Vysvětlení zadávací dokumentace č. 22

Veřejná zakázka: **VZ 70.23 Rekonstrukce sportovního centra Ostrava-Dubina**

Např. pro příčku SP2

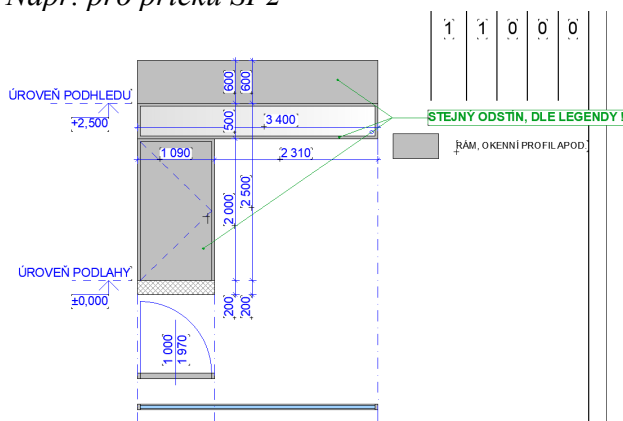
Dotaz č. 91	Dotaz ke skleněným příčkám SP2, SP3, SP4, SP5, SP6 Z dokumentace nelze zjistit: Jakou konstrukci, opláštění a výplň má příčka nad zasklením? Z podkladů v příloze je patrné, že to nikde specifikováno není. Náš subdodavatel příček tuto část neoceníl, protože neví jak. V popise výplně je pouze sklo, nikoliv výplň skrytá podhledem nad zasklením. Z legendy materiálů to také nelze zjistit. Prosím o doplnění dokumentace o upřesnění. Příloha Podrobný rozbor k dotazu
--------------------	---

Skleněné příčky jsou tvarově definovány výpisem prosklených příček (D.1.1.SP), ze kterého je patrné, část nad prosklením příčky (resp. nad podhledem) je součástí příčky.

Konstrukce nad příčkou je součástí příčky, resp. jedná se o systémové řešení prosklené příčky.

Povrchová úprava bude stejná, jako je povrchová úprava rámu, okenních profilů, apod. (pozn.: Po zkušenostech z jiných realizací, zadavatel bude trvat na sjednocení odstínu i materiálové úpravy v rámci celého konstrukčního prvku).

Ve výpisu prosklených příček jsou definovány parametry příčky, které musí příčka splňovat po stavebně konstrukční stránce (akustika, požárně bezpečnostní řešení stavby, apod.), je mnoho způsobů dosažení uvedených parametrů a zadavatel nechce omezovat jejich užití (např. PUR výplň, výplň z MW, kompozitní výplně apod.)

Cílem není jen dosažení požadovaných technických parametrů, ale i jednotného vzhledu. Samotné provedení příčky výplně je běžným proveditelným detailem. Plná výplň je pohledová z obou stran, ze strany šatny je zcela přiznaná, ze strany chodby je skrytá z pohledu z tahokovu, tedy je viditelná.

Z uvedeného tedy vyplývá, že pokud je povrch rámu světlíku z hliníku, bude povrch výplně nad světlíkem rovněž z hliníku se stejnou povrchovou úpravou – viz legenda a nebude tedy např. ze sádkartonu apod.

PŘÍLOHA DOTAZU KE SKLENĚNÝM PŘÍČKÁM VÝKRES D.1.1.SP VÝPIS SKLENĚNÝCH PŘÍČEK (VÝŇATEK Z VÝKRESU)

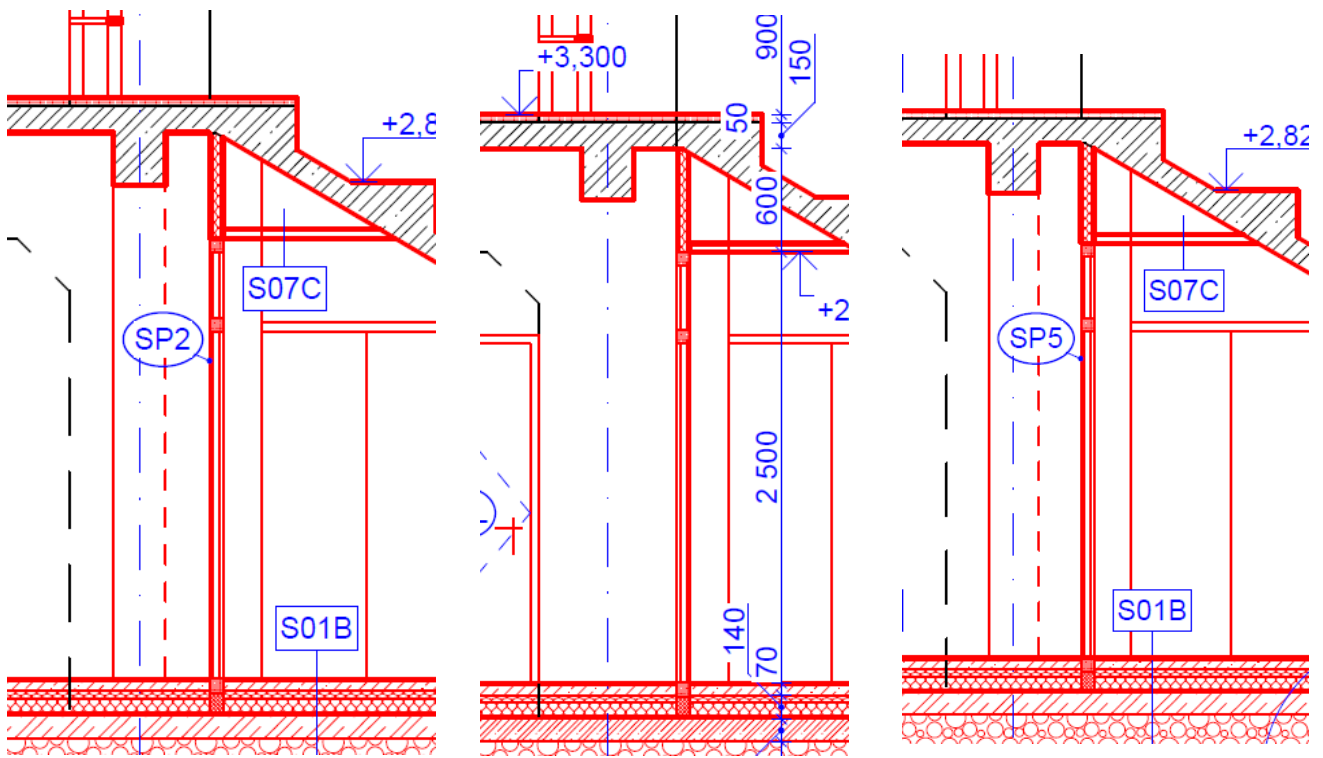
stejný popis výplní pro příčky SP2 + SP3 + SP4 + SP5 +SP6
